Réponses à l'avis délibéré de la Mission régionale d'autorité environnementale de la région Nouvelle-Aquitaine sur la réalisation d'une unité de production photovoltaïque au sol à Bourgneuf (23)

N°MRAe : 2020APNA111

Dossier : P-2020-10182

Introduction

Photographie 1 : Vue aérienne des trois bâtiments à démolir

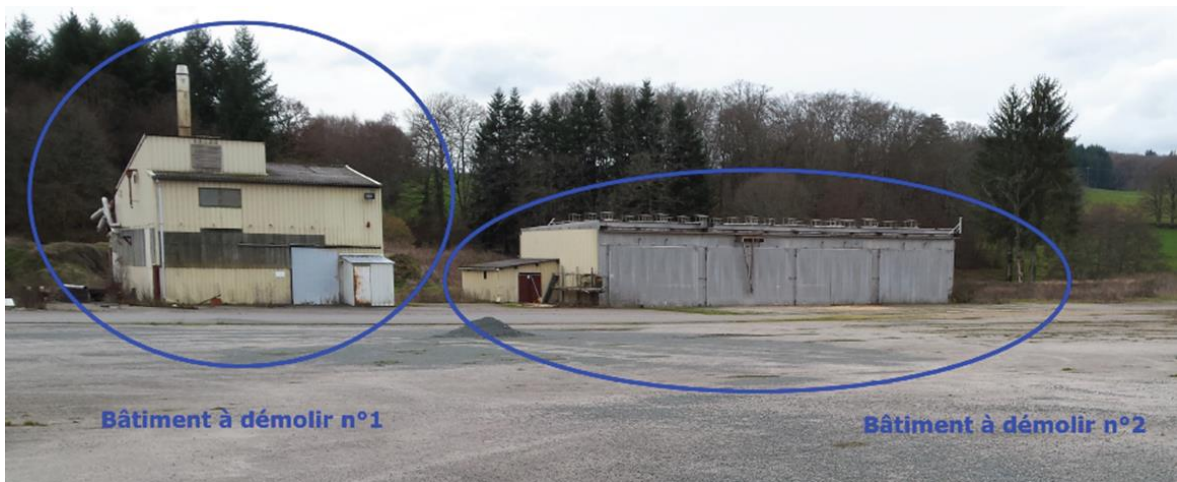
« Les mesures spécifiques liées aux travaux de démolition des bâtiments mériteraient d'être précisées. »

Les murs des bâtiments se composent de structures métalliques avec bacs acier et également des parpaings. Les toitures sont des bacs acier mais aussi des tôles ondulées en fibro-ciments. Il n'y a pas d'isolation. Les cloisons intérieures sont en parpaings.

Seul le bâtiment n°1 présente du mobilier : il s'agit d'un broyeur à copeaux et d'une étuve à bois : four en métal et briques et ses accessoires de soufflerie.

Le bâtiment n°2 est un bâtiment de stockage, il ne reste à l'intérieur que des tas de copeaux qui sont utilisés petits à petits pour chauffer d'autres bâtiments. Ce bâtiment présente un apprenti de type local technique avec des armoires électriques et des nourrices de soufflerie en tubes métallique).

Le bâtiment n°3 est un garage individuel en tôle.

Outre les mesures liées aux Chiroptères détaillées au point suivant, les mesures ERC liées à la destruction de ces bâtiments consistent à recycler indirectement l'ensemble des matériaux par apport en déchetteries spécialisées. Il sera exigé de l'entreprise de démolition un SOGED (schéma d'organisation et de gestion des déchets). Les déchets seront collectés et triés de manière sélective sur le chantier. Des bennes seront mises à disposition sur une des plates formes du site.

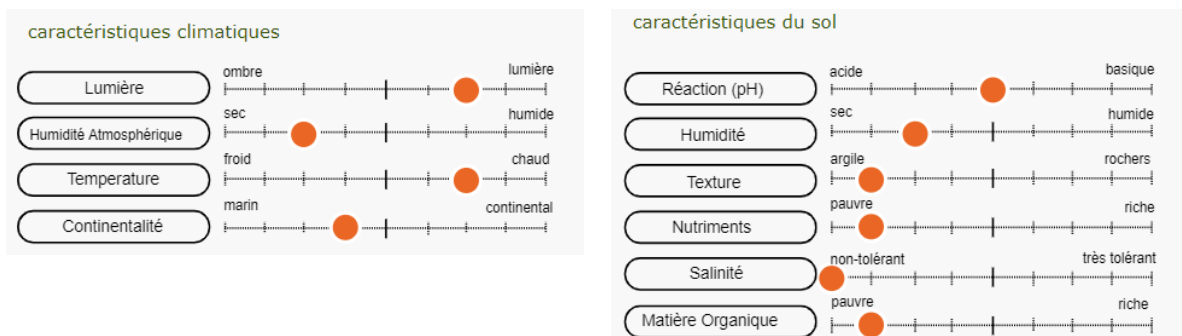
« Le porteur de projet considère [la présence du silène armérie] comme [un enjeu] faible (origine anthropique potentielle de cette station d'une espèce par ailleurs ornementale). Compte tenu de la rareté de cette espèce en Limousin, il conviendrait de proposer des mesures permettant d'éviter ou de compenser les incidences du projet sur cette station. »

Le silène armérie (*silene armeria*), considéré comme très rare et vulnérable dans la région Limousin se développe ici dans des fractures de l'enrobé dans le nord de la zone du projet. Une quarantaine de pieds ont été trouvés. Cette plante annuelle et calcifuge des milieux thermophiles est présente ici hors de ses habitats naturels. Il s'agit certainement d'une espèce échappée des jardins car elle est aussi cultivée de manière ornementale.

La mesure d'évitement est impossible car les panneaux solaires doivent être alignés. La conservation de l'espèce sous les panneaux est vouée à l'échec à cause de l'ombrage des panneaux qui la fera dépérir.

La solution consiste à déplanter (par empotage) les 40 pieds observés et les replanter sur un terrain favorable à un autre endroit du site. Le propriétaire du site accepte qu'un massif de 25 m² soit réalisé. Les conditions édaphiques de cette espèce sont les suivantes :
